行政院公共工程委員會 函

主旨：檢送108年6月28日編修公共工程細目碼編訂規則表「第04211章 砌紅磚」等十二章審查會議紀錄一份，請查照。

108 年公共工程技術資料庫擴充與強化

會議主題：編修公共工程細目碼編訂規則表「第 04211 章 砌紅磚」等十二章
審查會議

公共工程細目碼編訂規則表

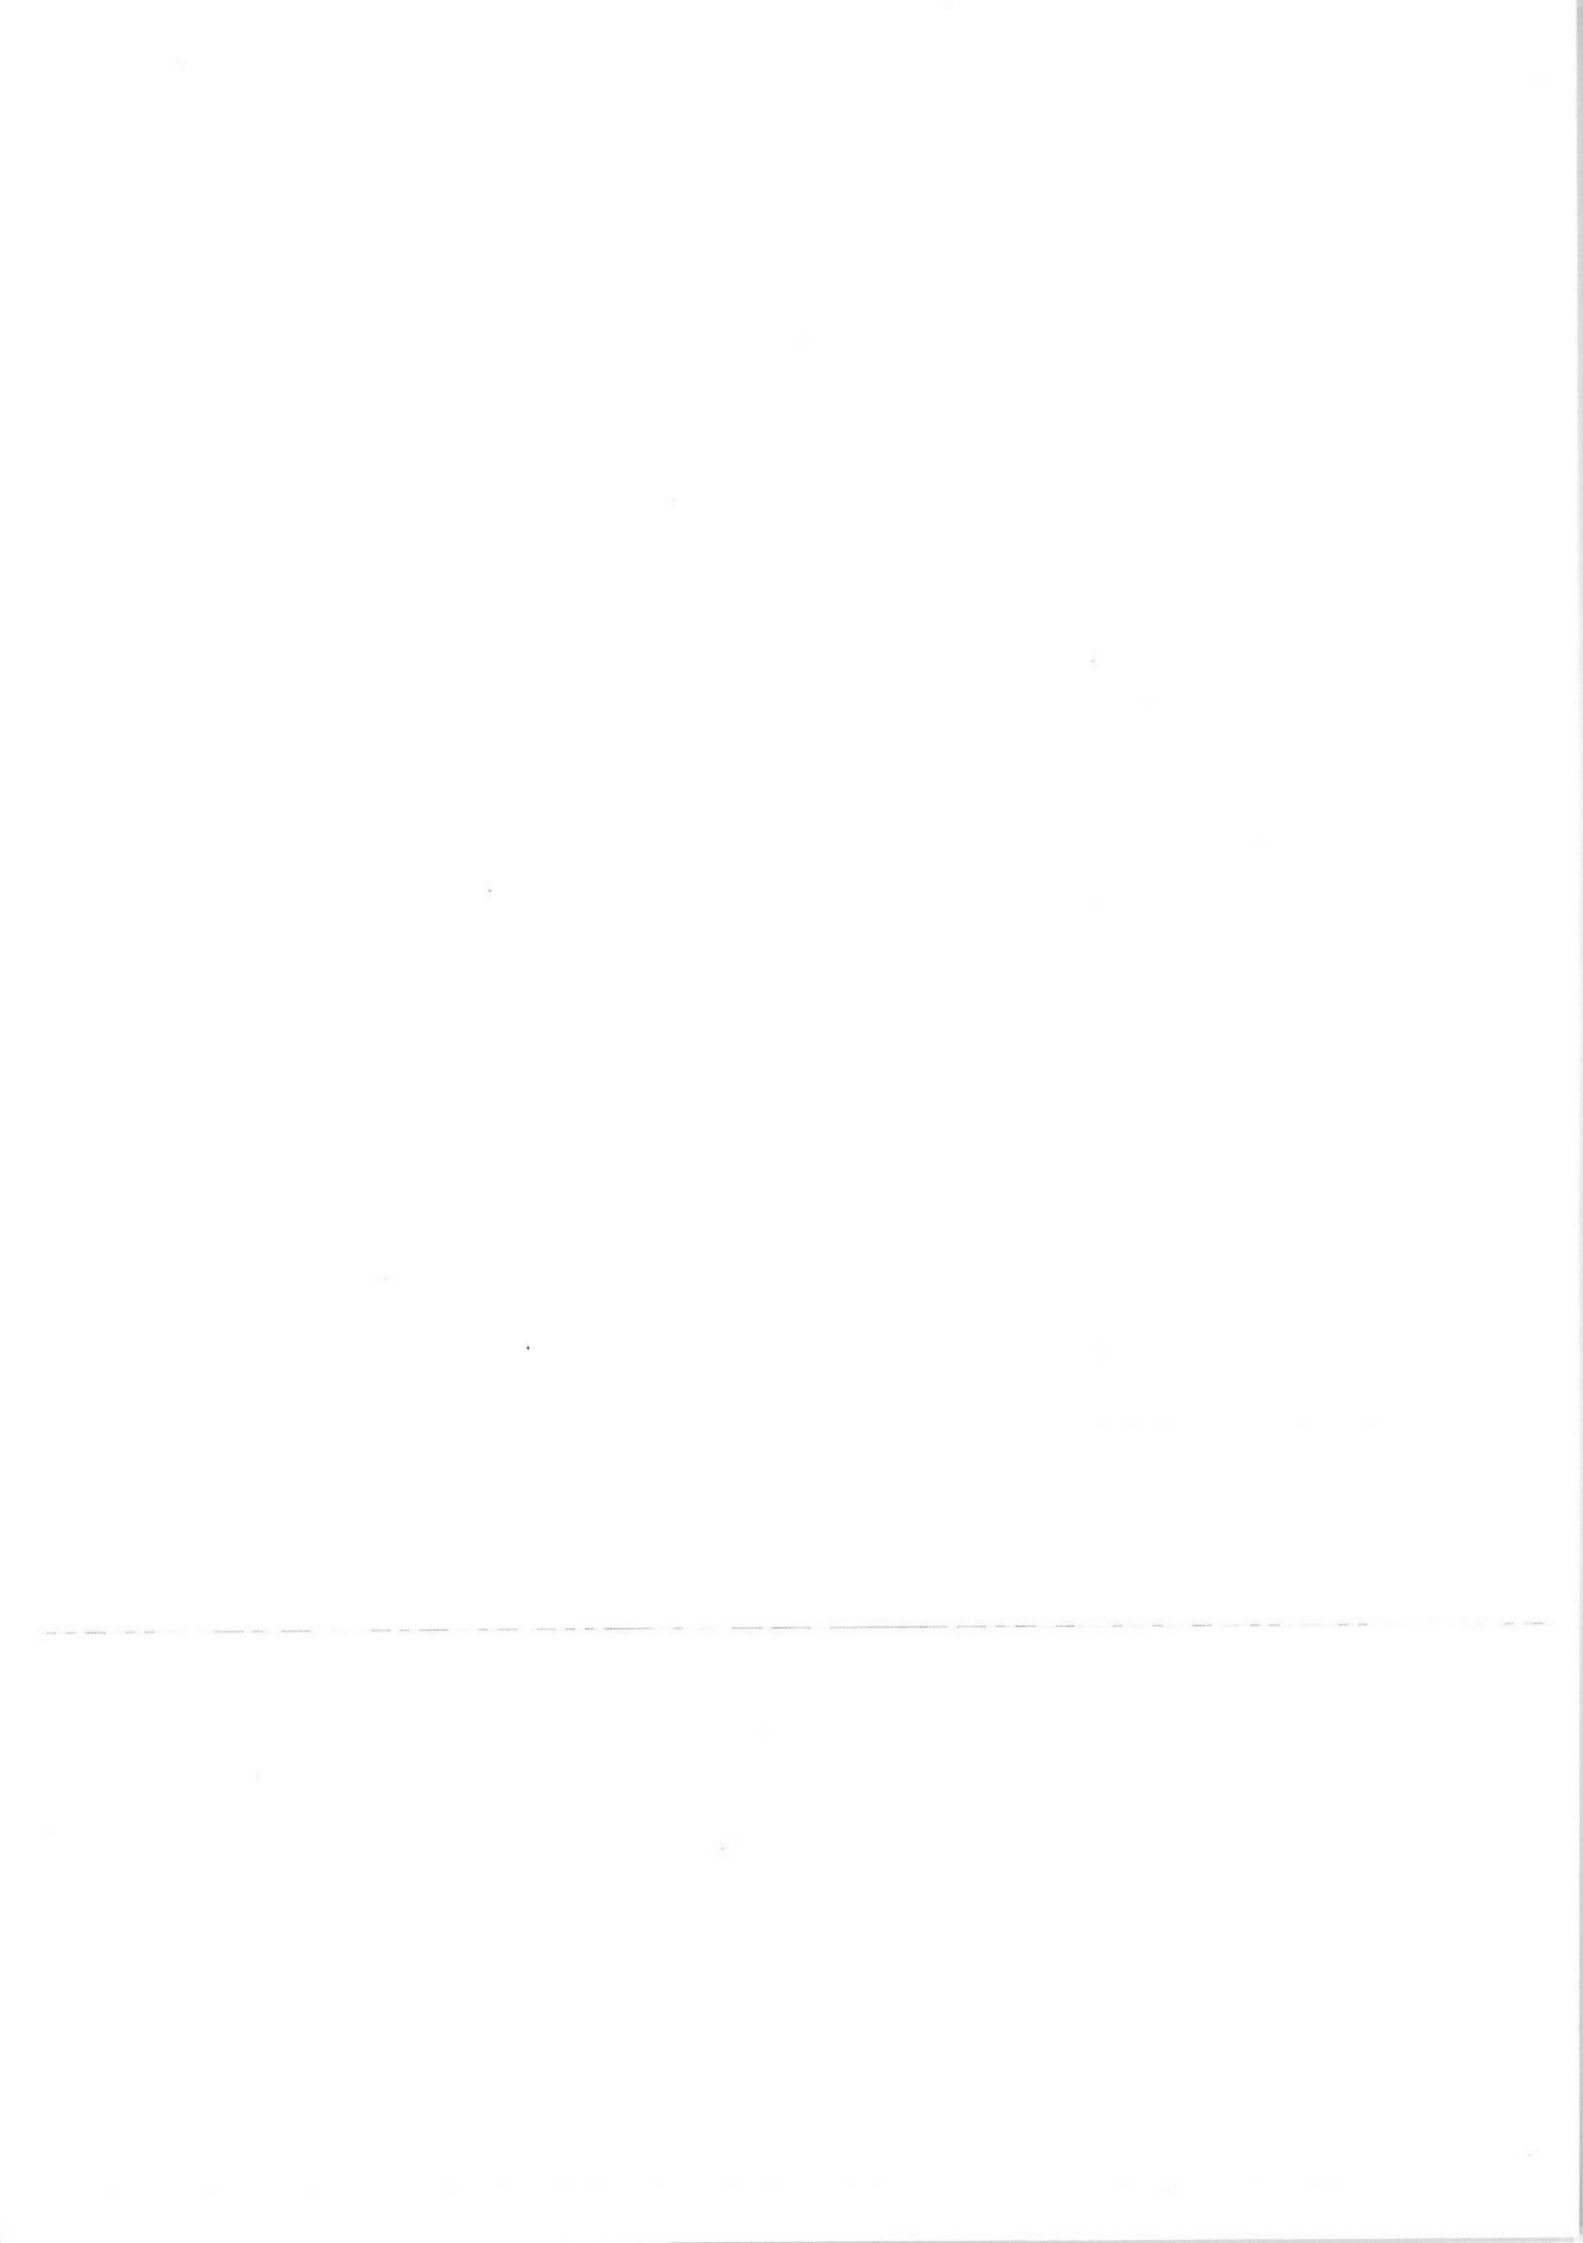
八、有關編修細目碼編訂規則表「第 06200 章 細木作」，提案單位建議編修內容，經討論皆同意納入本章，另配合增列常用項目，相關修正內容說明如後：

(一) 第 7 碼：增列細木作之材料「矽酸鈣板」乙項；另配合增列常用項目「石膏板」乙項。

(二) 第 9 碼：增列表面裝修項目「水泥漆」乙項；另配合增列常用項目「乳膠漆」乙項。

公共工程細目碼編訂規則表

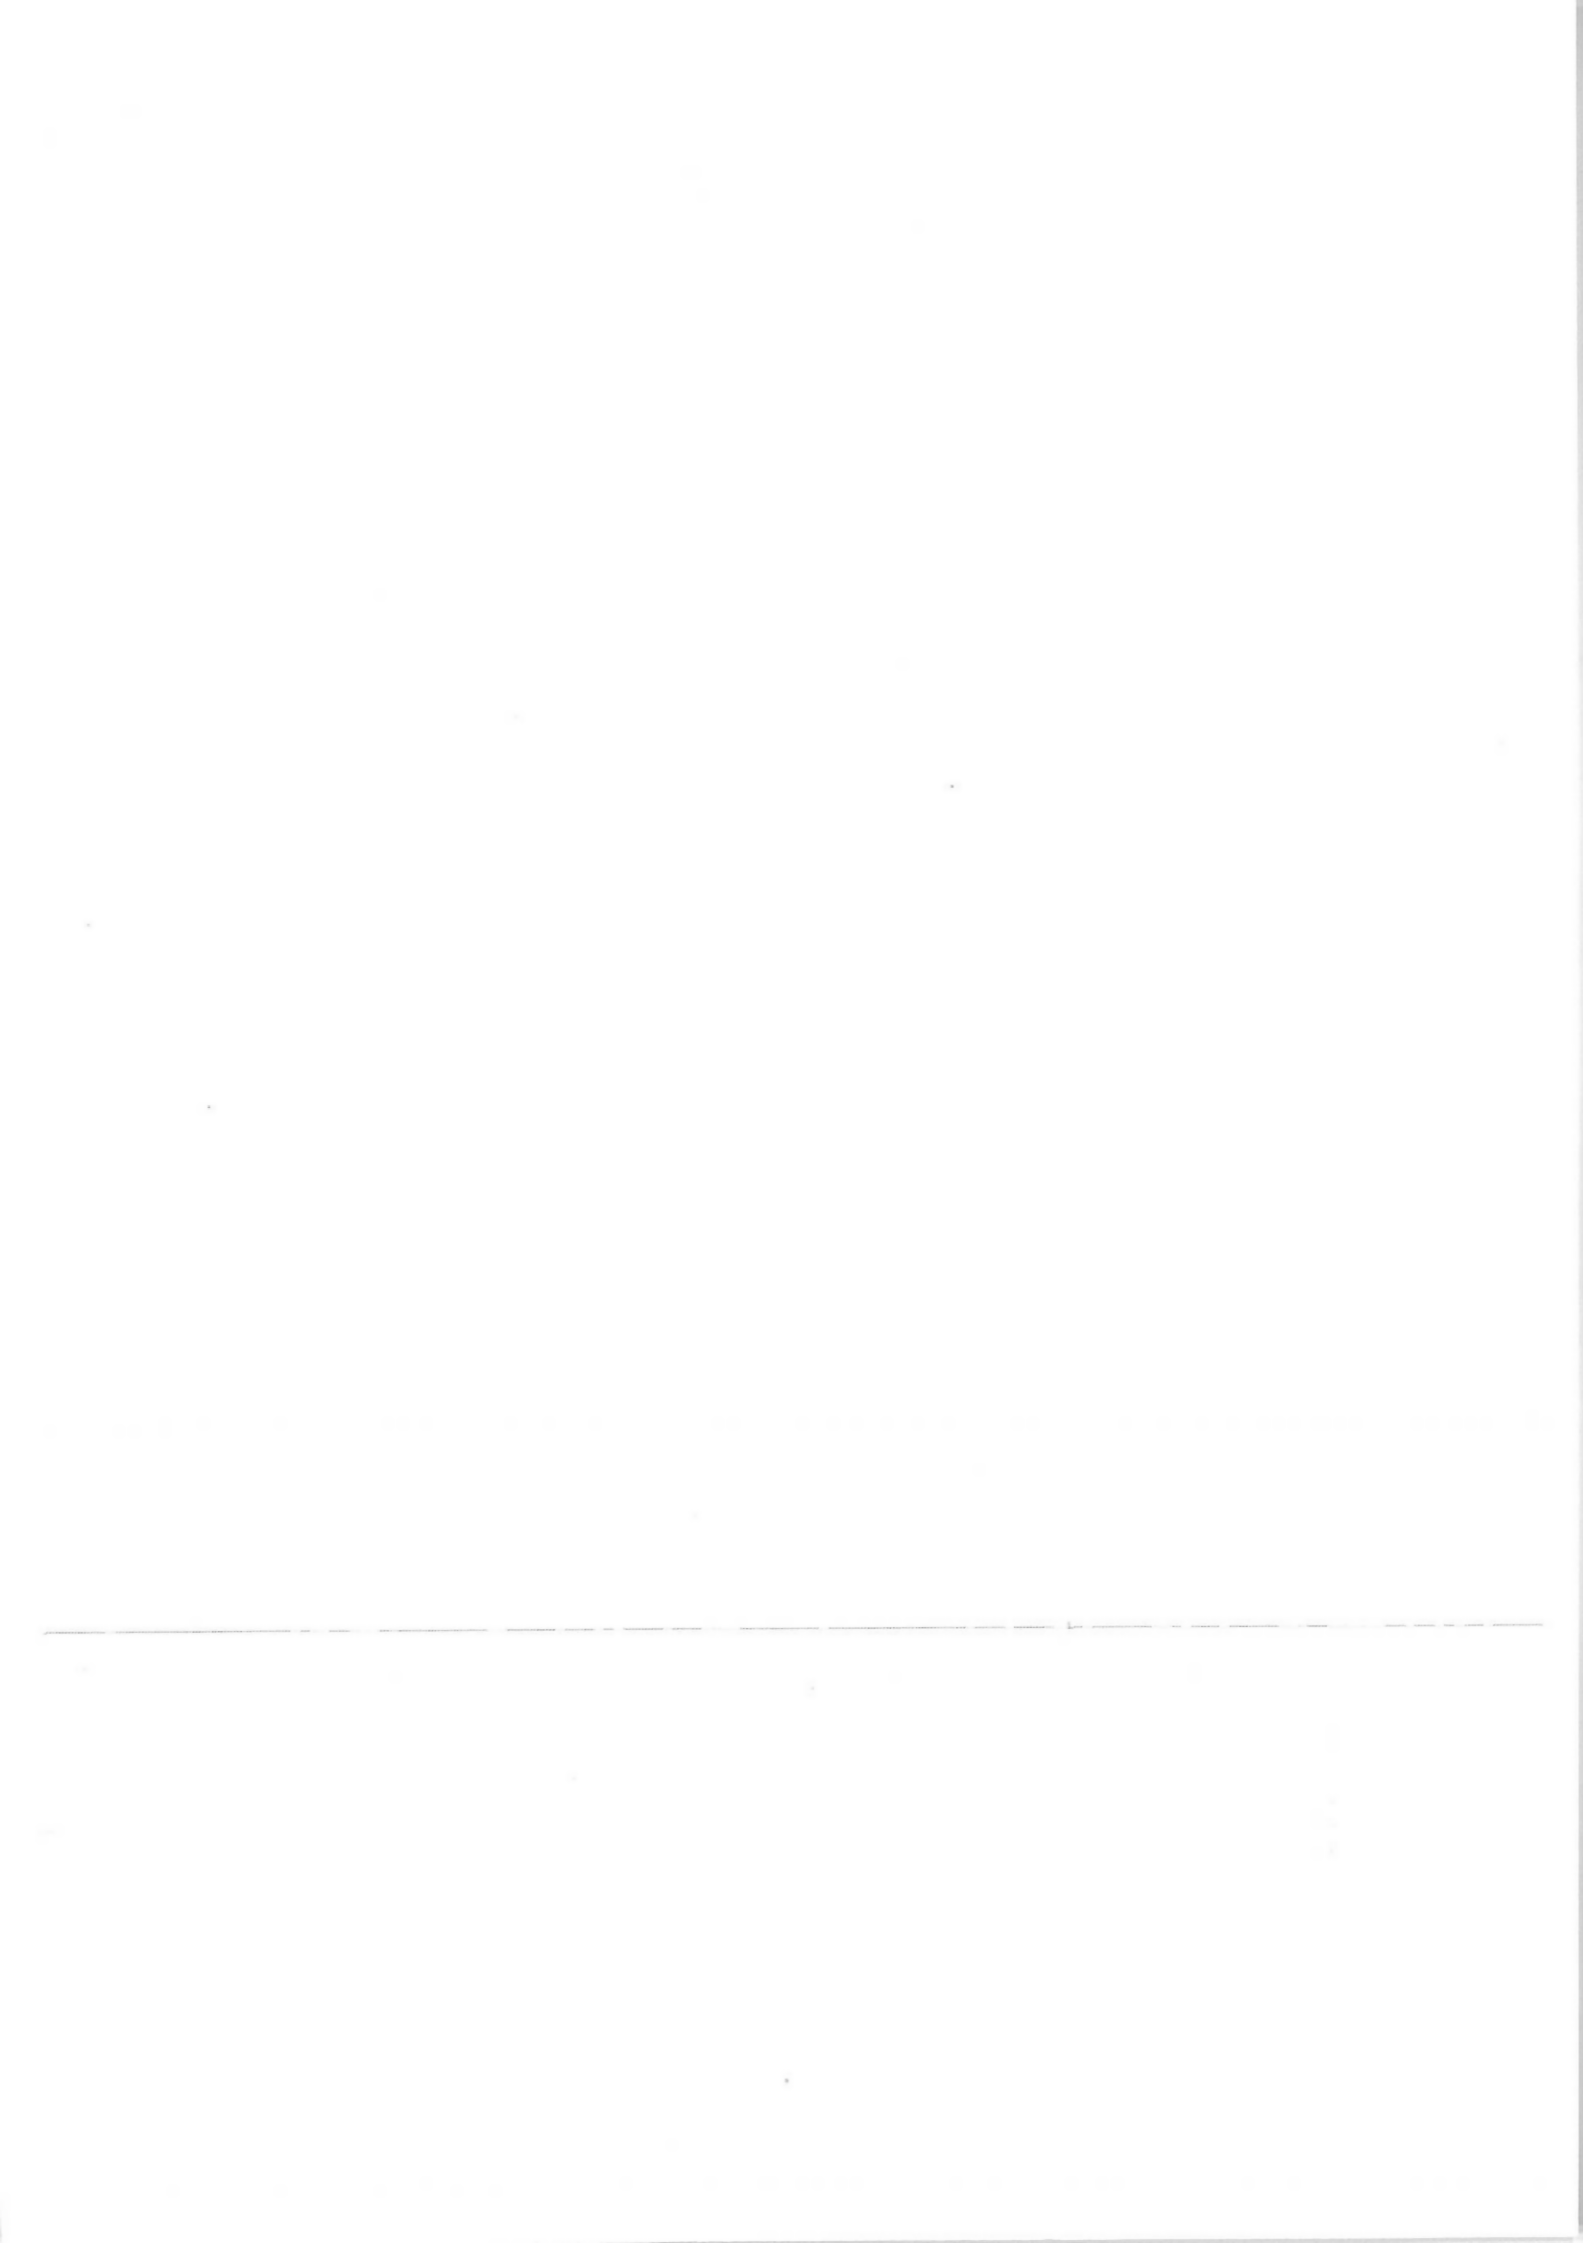
九、有關編修細目碼編訂規則表「第 10150 章 隔間及小室」，提案單位建議編修內容，經討論除第 9 碼增列防火時效 1.0 小時屬設計規範範疇，不同意增列，餘皆同意納入本章，相關修正內容說明如後：

(一) 第 6 碼：增列組裝型式「強化石膏板隔間工程」、「強化纖維水泥板隔間工程」及「纖維水泥板隔間工程」；另為避免使用者混淆，原提

案增列項目「庫板隔間工程」與其原 7 碼對應內容「烤漆鋼板」，整併增列為「庫板(烤漆鋼板)隔間工程」。

(二) 第 7 碼：增列隔板型式「單層單面」、「雙層單面」及「雙層雙面」。

十、有關編修細目碼編訂規則表「第 10152 章 浴廁強化美耐板隔間」，提案單位建議編修內容，經討論皆同意納入本章，相關修正內容說明如後：

(一) 第 7 碼：增列隔板型式「洗手台下櫃」乙項。

(二) 第 10 碼：增列估價用單位「片」乙項。
